**1. Umbau und Sanierung Schwarzwaldhof „Häusleberg“, veränderte Ausführung zu B1700454,**

**Bauort: Häusleberg 1, 79254 Oberried,**

**Projekt: Umbau und Sanierung Schwarzwaldhof „Häusleberg“, veränderte Ausführung**

hier: B1700454 / Ihre E-Mail vom 14.11.2019

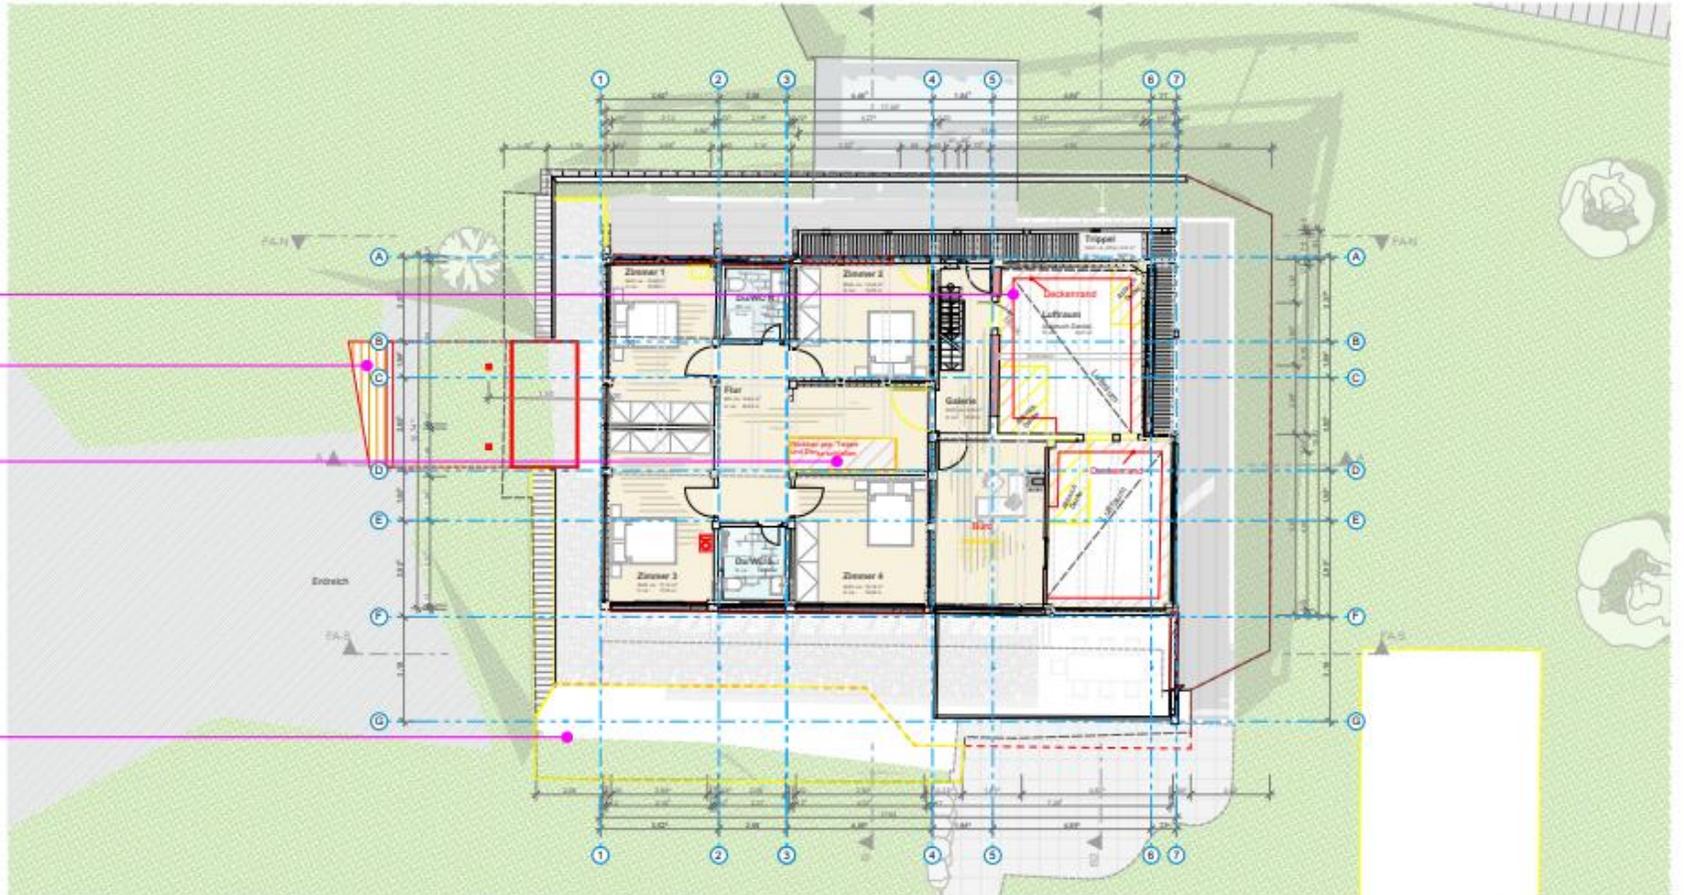
- Planerische Anpassung  
Innenwandaufteilung **3**
- Änderung Hangsicherung  
und Terrenzufahrt **2**
- Gewehriger Balkon  
Planung/ Ausführung in Bearbeitung **11**

Deckenauführung geändert  
Deckenrand ergänzt **5**

Änderung Hangsicherung  
und Terrassenzufahrt **2**

Treppe nicht ausgeführt  
Decke ergänzt **4**

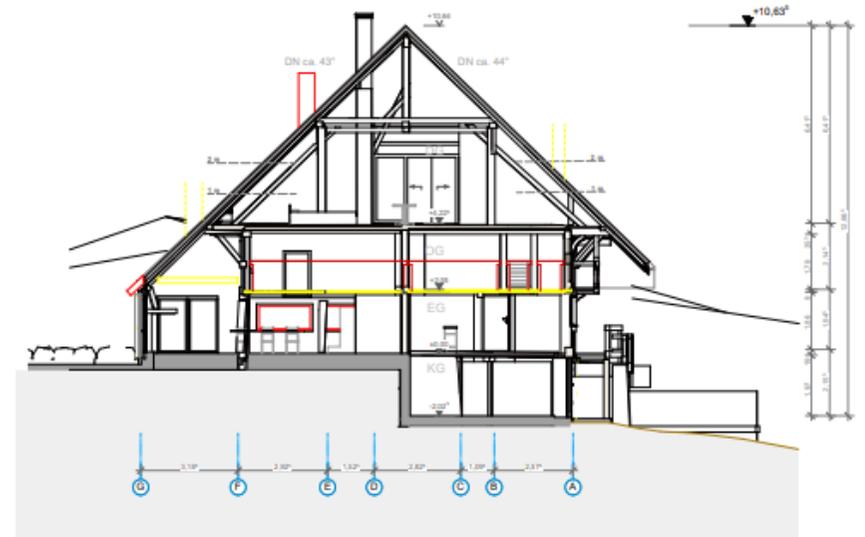
Dachüberstand auf  
ursprüngliche Form angepasst **10**

Änderung Hangsicherung  
und Tannenzufahrt 2

Treppe nicht ausgeführt,  
Decke ergänzt. 4

Wärmverglasung  
wurde reduziert. 7

Fassadenansicht Nord

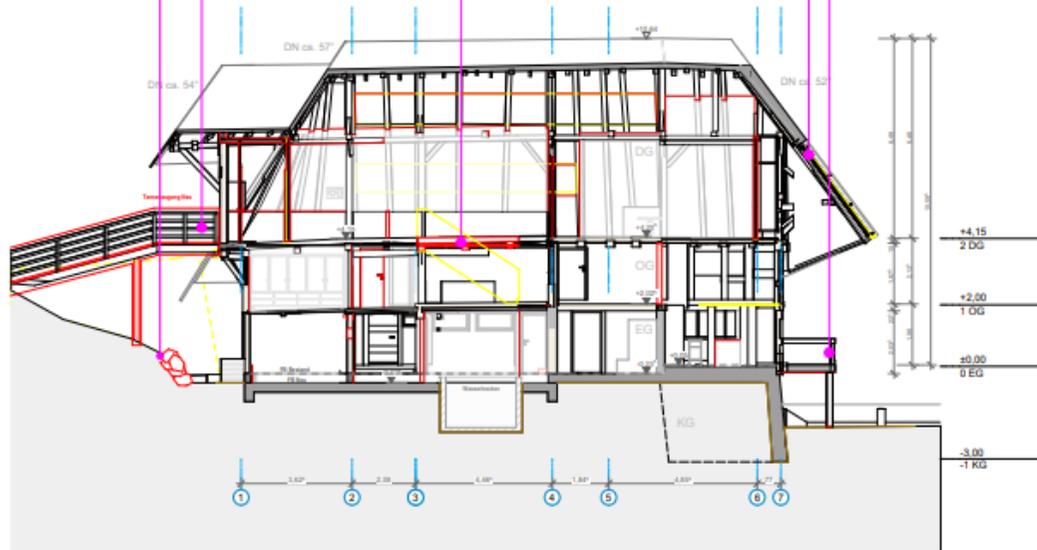
- Änderung der Hangsicherung, dadurch auch der Tennen Zufahrt (siehe 04.02. Pos2)
- Die beiden ursprünglich eingeplanten Lichtbänder auf der nördlichen Dachfläche wurden nicht ausgeführt, die Dachflächen sind somit geschlossen (Pos12)
- Die östliche Walmverglasung (talseitig) wurde aus gestalterischen Gründen in den Außenabmessungen reduziert und somit deutlich verkleinert (Pos7)

Genehmigter Balkon  
Planung/ Ausführung in Bearbeitung. 11
